Mission régionale d'autorité environnementale
ÎLE-DE-FRANCE

**Avis délibéré
sur le projet de création de la Zac de La Molette
Le Blanc-Mesnil (Seine-Saint-Denis)**

**N° APJIF-2025-010
du 12/03/2025**

Plan de masse et vue axonométrique du projet (Étude d'impact p. 13 et 15)

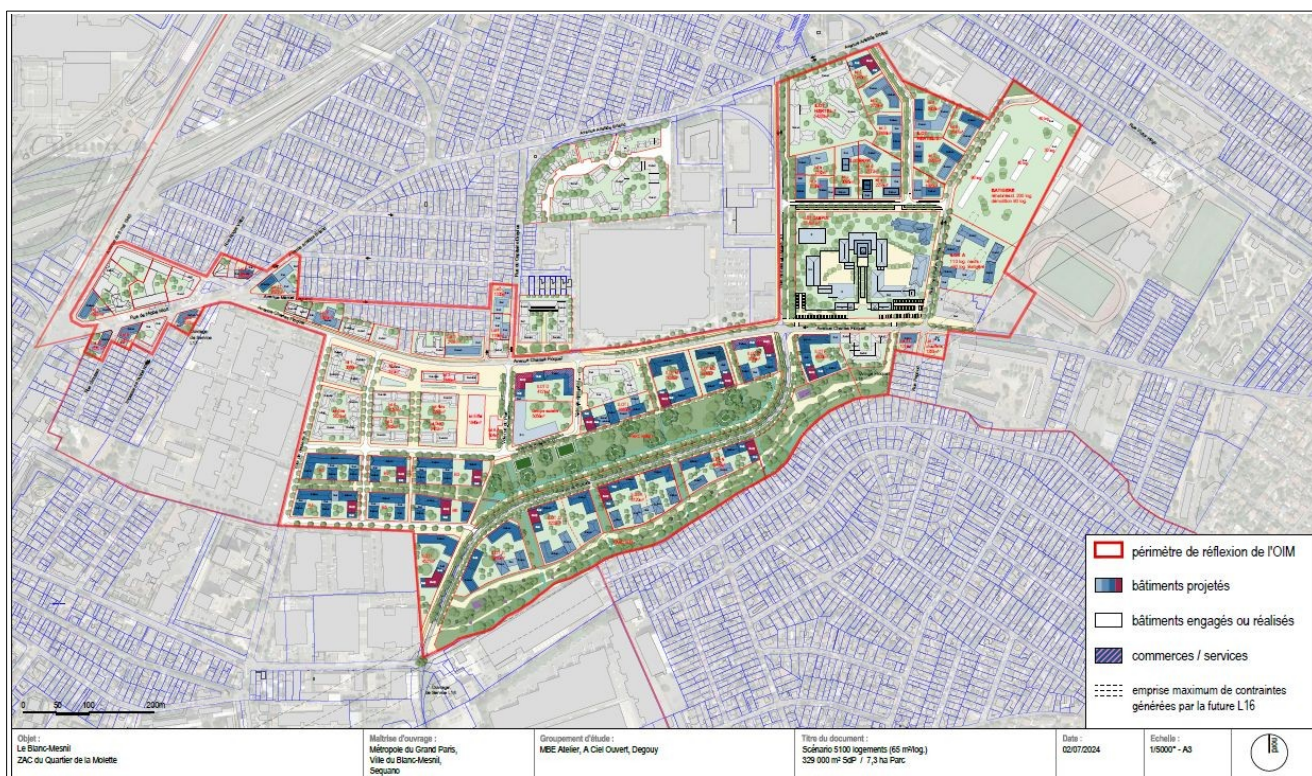
Sur le plan de masse, la couleur du bâti correspond à la taille des étages : du bleu clair pour le bâti jusqu'à cinq étages au rouge pour le bâti à douze étages. Ajout de quelques légendes sur la vue axonométrique par la MRAe. La localisation de la résidence seniors ne semble pas déterminée.

Illustration 14: réseau dédié aux modes actifs dans le projet. (p. 310)

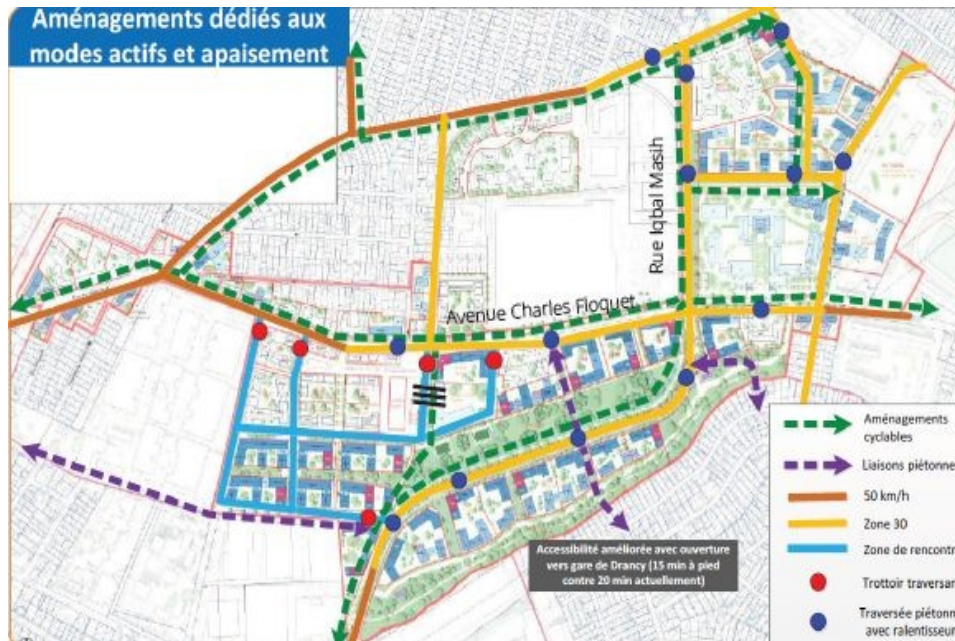
L'Autorité environnementale note cependant que les obstacles identifiés ne sont pas levés par le projet qui se cantonne à faire des aménagements de voiries en son sein, conformément à la réglementation³³, mais sans stratégie, a minima à l'échelle communale, pour, par exemple, favoriser l'intermodalité³⁴, en favorisant dans ce cas la marche et le vélo, voire les trottinettes électriques dès lors que leur usage nécessite des aménagements cyclables, pour accéder aux gares et aux arrêts de bus, en permettant le stationnement sécurisé des deux roues.

Le détail des stationnements vélos est donné à la même page³⁵. Cependant, le pétitionnaire prévoit « 1 place de stationnement » (PLUi Terres d'envol) par « 1,5 m² » ; c'est comme s'il remplaçait une place de parking automobile par 10 m² alors qu'il en faut 25 en ouvrage. Pour un vélo, il est nécessaire de compter une surface de 2 m² par vélo³⁶ (1,5 m² + 0,5 m² de dégagement).

Illustration 19 : Carte d'exposition au bruit au niveau du projet à plus grande échelle – à gauche sur 24h, à droite la nuit. MRAe

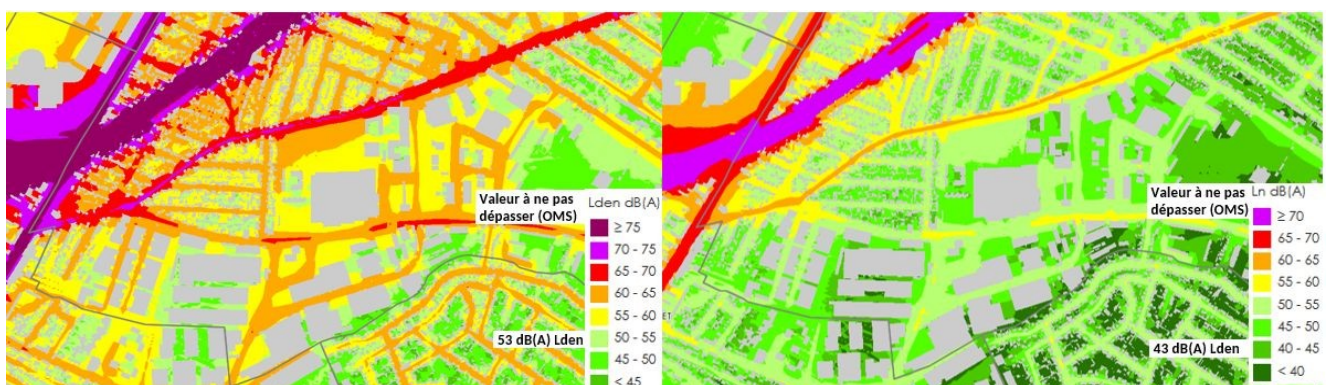
La cartographie de l'évaluation environnementale présente les limites de bandes réputées affectées par le bruit des axes A1, RN17, RD41 et l'avenue Charles Floquet. Elle montre qu'une partie du projet, à l'ouest, est affectée dans les bandes des axes A1, RN17, RD41 et l'avenue Charles Floquet (p. 218) et que les très nombreux logements seront exposés au bruit de l'avenue Floquet.

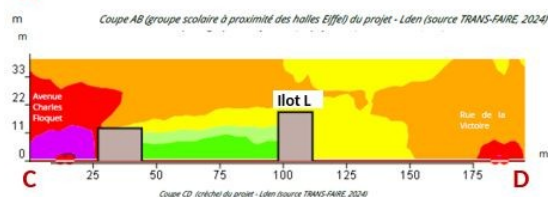
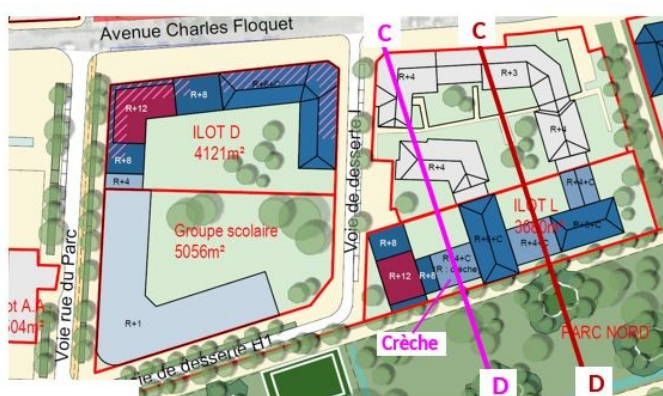
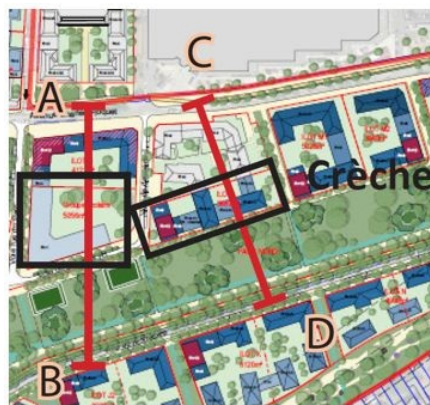
Les résultats de la modélisation en 3D sont présentés sur quatre coupes. Les légendes permettant de comprendre l'orientation des coupes ont été supprimées dans l'étude d'impact. L'école « *(groupe scolaire Joliot Curie) du projet* » qui n'est pas dans le projet et existe déjà, figure sur ces coupes (l'orientation est inversée sur l'Annexe 4 p. 31).

Pour la crèche, le pétitionnaire note que « *la façade orientée sur l'avenue Charles Floquet perçoit des niveaux sonores très bruyants, supérieurs à 68 dB(A)* » (p. 323). Au regard du plan de masse fourni par le pétitionnaire à la demande de la MRAe, la coupe est mal placée. En effet, celle-ci ne passe pas par la crèche, mais par un autre îlot, visible sur l'illustration 20.

Illustration 20 : environnement sonore au niveau du groupe scolaire et de la crèche. À gauche les traits de coupe et les coupes (Annexe 4 p. 30). À droite, focus sur le plan de masse, ajout de deux traits de coupe CD par la MRAe. Celle de l'étude d'impact (rouge/marron) n'est pas au niveau de la crèche. Le trait de coupe qui passe par la crèche est en rose, la coupe devrait montrer un bâtiment un peu plus haut que l'îlot L et deux autres bâtiments. La modélisation n'est donc pas correcte.

- caractériser précisément le bruit au niveau des futurs établissements d'enseignement avec les plans réels du projet et, le cas échéant, prévoir des modélisations complémentaires ou des variantes d'implantation de ces futurs bâtiments ;

Illustration 28 : risques technologiques (p. 197, suppression par laterraines évacuées (au minimum par sédimentation MRAe des éléments de légende non effectivement présents pour amé-et par un séparateur d'hydrocarbures) en cas de remontée de nappe »

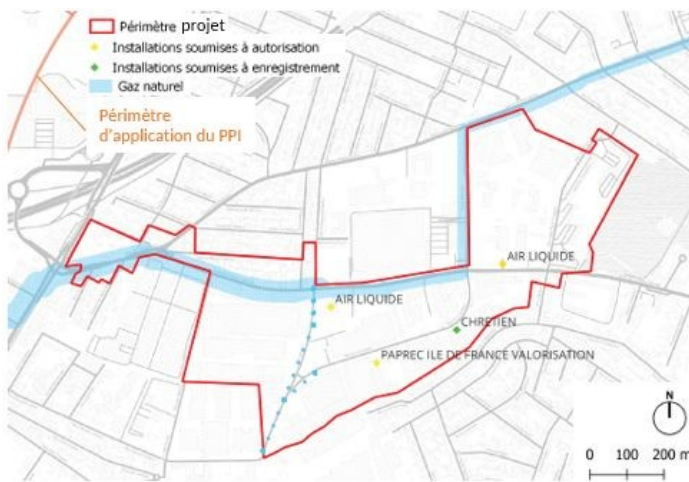
En haut à gauche de l'illustration 28, une partie du périmètre qui englobe le projet recoupe le périmètre du plan particulier d'intervention (PPI)⁴⁶ pour transport de matières dangereuses, de 2,6 km de rayon, associé à la gare de triage de Drancy-Le Bourget, qui traite « 150 000 à 300 000 wagons par an, dont plus de 20 000 transportant des matières dangereuses : hydrocarbures, produits chimiques divers (dont du chlore) » (p 197). Du fait du projet, « *la population exposée aux risques liés aux industries demeurant aux alentours et à ceux liés au transport de matières dangereuses sera [...] plus importante.* » (p. 314). Aucune mesure d'évitement ni de réduction ne sont prévues.

Illustration 30 : localisation des zones à risques de pollution et des investigations préconisées sur le milieu sol (p. 207). Assemblage des cinq cartes et ajout de la légende « numéros d'identification » par la MRAe.

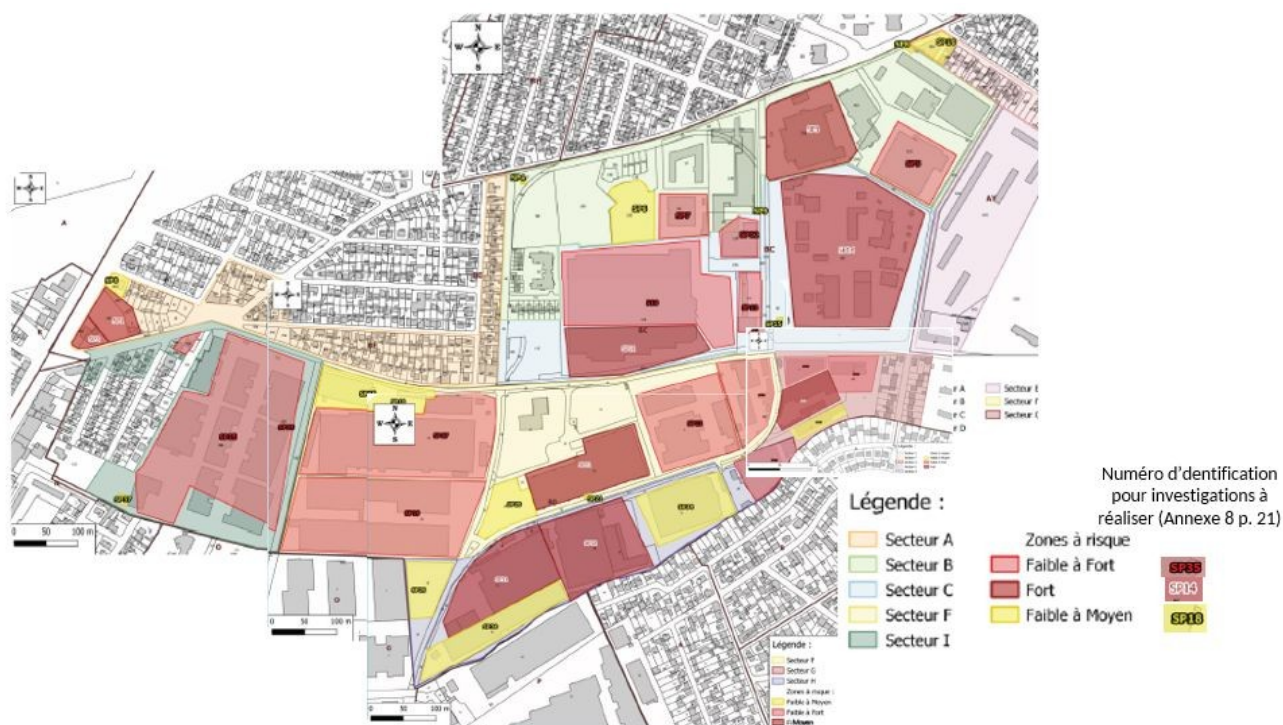
Il est difficile de corréliser ces différentes cartes aux activités précédemment énumérées ; la légende est constituée d'a-plats de couleurs pour différents secteurs mais aussi pour les activités polluantes. De plus, le pétitionnaire n'explique pas la différence entre ces différentes cartes : les deux cartes p. 203 sont légendées « Répartition du site en secteurs », mais il y figure aussi quatre activités polluantes (garage, station service, stockage de déchets industriels et transformateur). On comprend en lisant l'Annexe 8 qu'il s'agit de ce qui a été mis en évidence au cours d'une visite du site. Deux autres cartes p. 206 sont légendées « Localisation des sources de pollution potentielles » mais en plus des sources de pollution potentielles (ex : cuve de fioul enterrée), y sont aussi représentées les pollutions avérées (pollution avérée de la nappe – surnageant en hydrocarbure). Enfin cinq cartes présentent les zones à risque de pollution « faible, moyen, fort » avec une référence « sp » qui renvoie aux « Investigations préconisées sur le milieu sol » (tableau 21 de l'annexe 8, p.90).

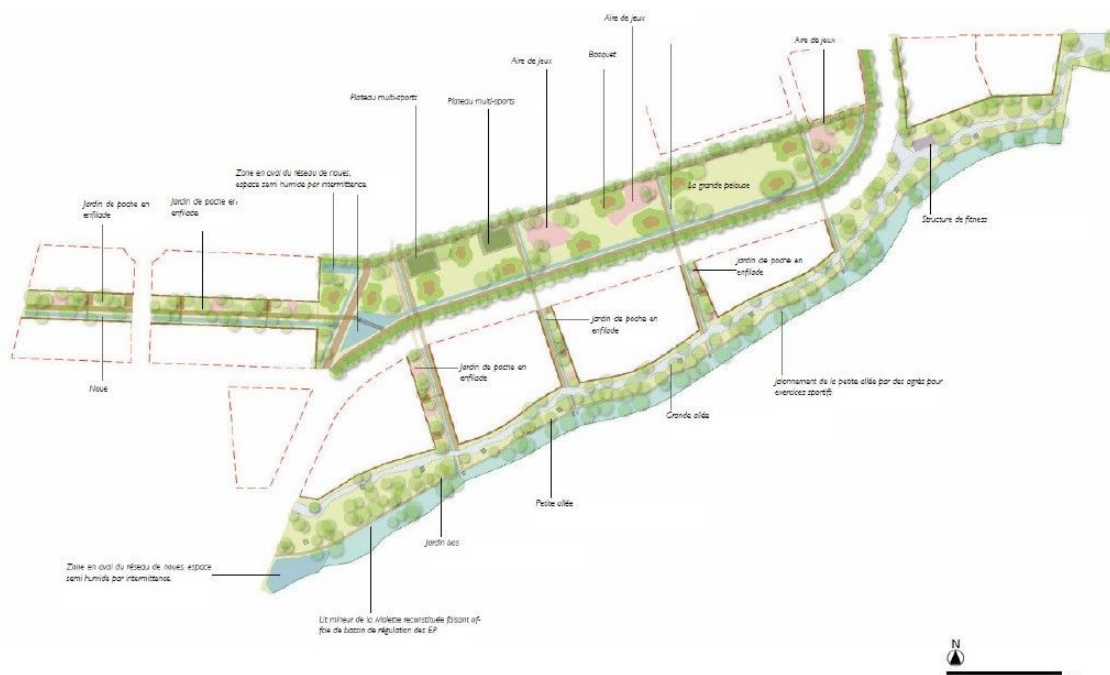
Le pétitionnaire indique qu'un « diagnostic concernant le potentiel de réouverture de l'ancien ru de la Molette a été réalisé » (p. 19), celui-ci « Potentialité de découverte de la Molette » - Septembre 2023 a été envoyé par le pétitionnaire à la demande du service police de l'eau de la direction régionale. Le pétitionnaire indique ensuite « Cependant la réouverture de l'ancien ru étant trop complexe, l'objectif est donc d'aménager le jardin de la Molette de manière à ce qu'il remplisse à la fois sa fonction d'espace récréatif tout en jouant un rôle hydraulique, mais sans afficher un aspect « technique » (p. 19). La justification de ce choix n'apparaît pas et ses raisons techniques éventuelles ne figurent pas au dossier.
